LuK Service Info

TB1108

Part Nr. 635 3540 09 – 350mm JGVO

Manufacturer: ZETOR FORTERRA

635 3540 09

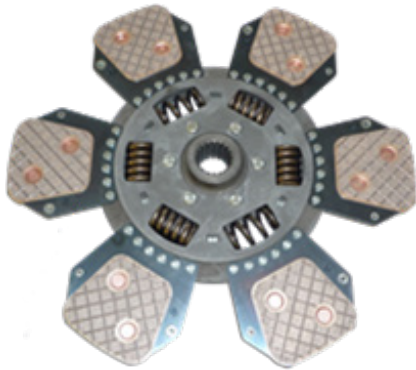
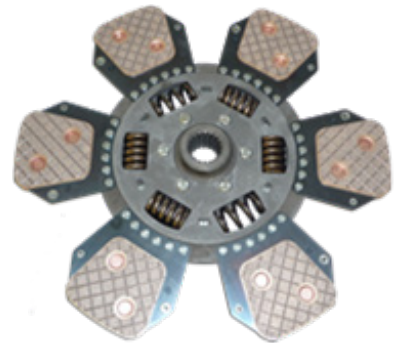
Info: New design / Neues Design / Nouvelle conception / Nuevo diseño / Nuovo disegno / Nuovo segno

Info: 635 3540 09 replaces / ersetzt / remplace / sustituye a / sostituisce 635 3528 09

Fully interchangeable with existing clutches with no modifications required to vehicle or flywheel. A new fixation bolt set 411 0225 10 9 x M8 x 1.25 x 40mm + Conical washer is supplied with new designs.
